機 種	屋内用高圧交流負荷開閉器
-----	--------------

## エネセーバ『Gシリーズ』マイクロスイッチ取付け部品変更のお知らせ

扱	A	日付	2018年9月	件名	エネセーバ『Gシリーズ』マイクロスイッチ取付け部品変更のお知らせ
整理番号	KER-583	三菱電機(株) 機器事業部

図 1. 変更対象部位(代表機種TES-GB1)

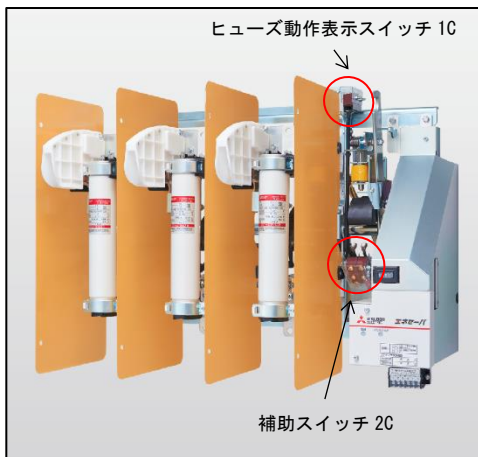
- 対象機種  
TES-GB1・GB2
- 対象部品  
マイクロスイッチ取付け部品（ボルト、ナット、バネ座金、当て板）
- 仕様変更内容
  - 変更前：ボルト（座金なし）、ナット、バネ座金、当て板（丸穴）
  - 変更後：ボルト（ばね座金・平座金付）、当て板（ねじ穴\*） \*バーリングねじ  
変更内容は性能に影響なく、ご使用に支障を与えるものではありません。

- 変更理由  
部品の共用化による生産性の向上
- 変更時期  
2019年3月生産分より
